改善箇所説明図

改善の内容

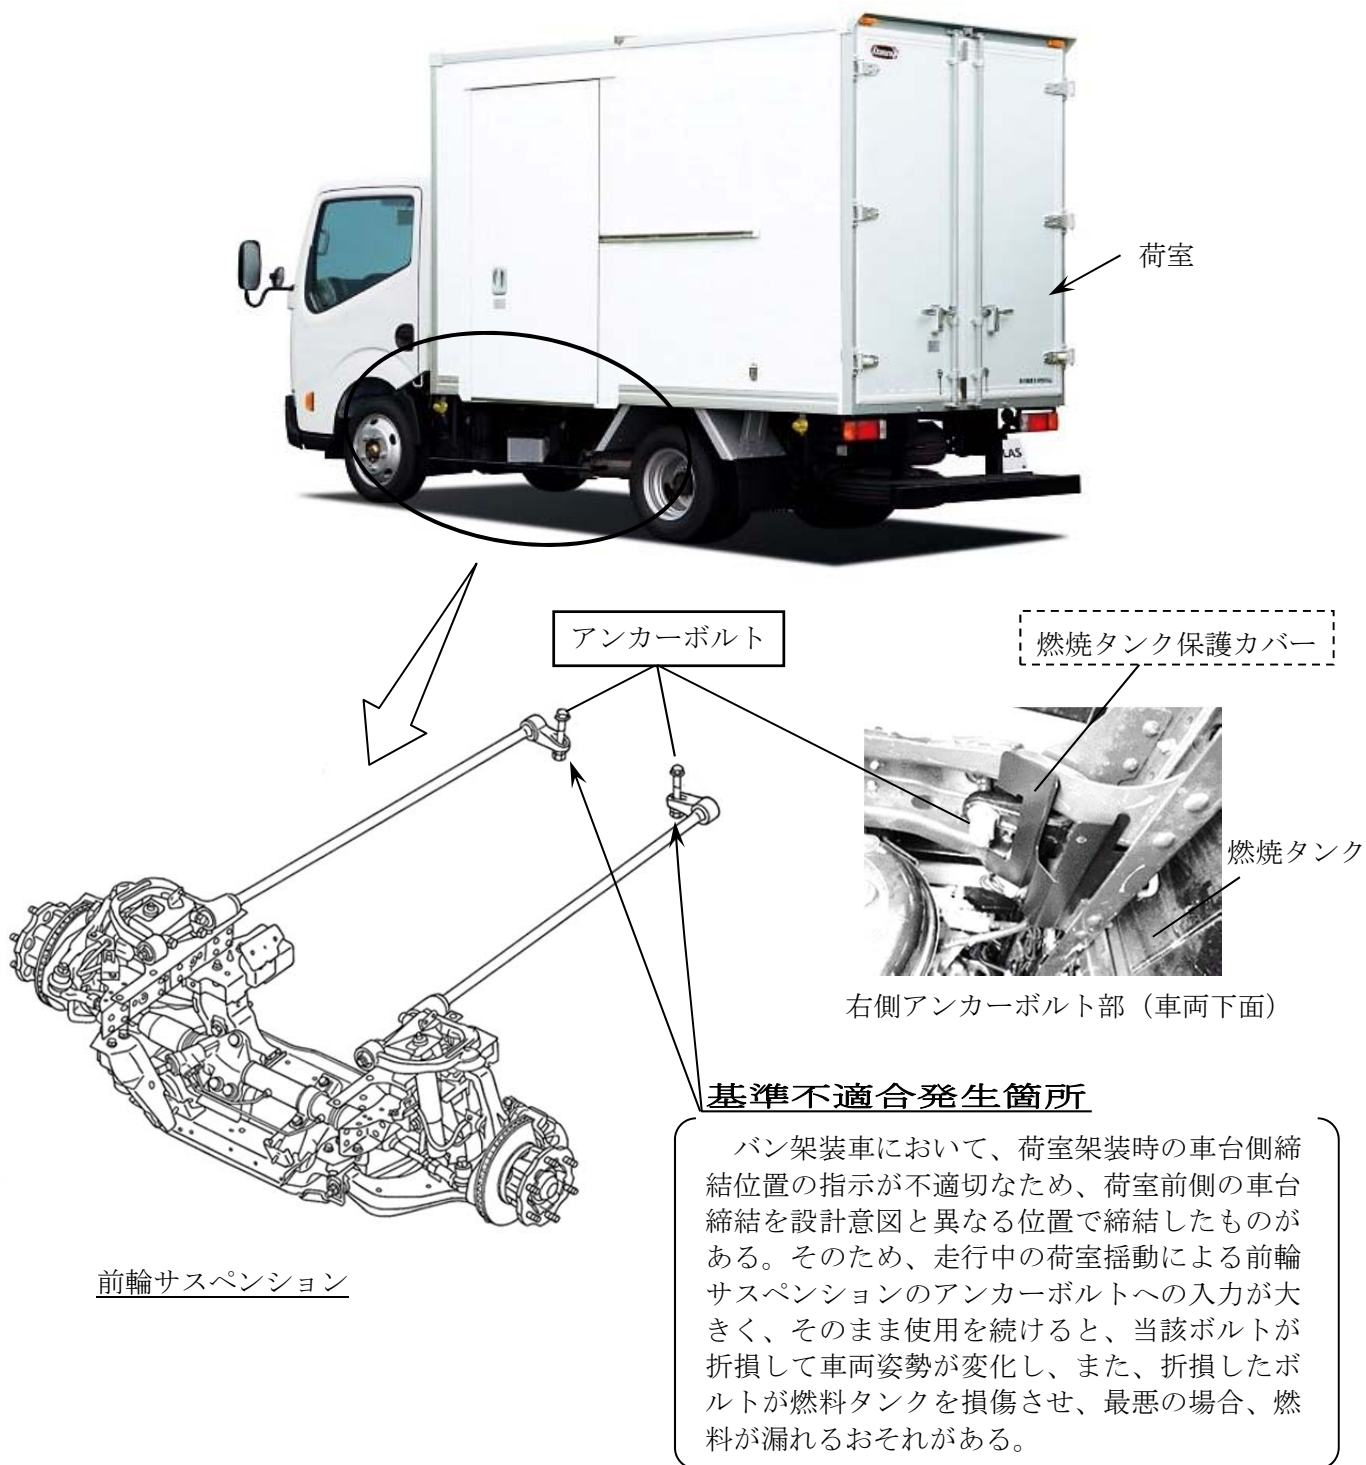
全車両、当該アンカーボルトを対策品と交換し、燃料タンク保護カバーを追加する。

識別：銀色のシールをモデルナンバープレート の右横に貼り付ける。
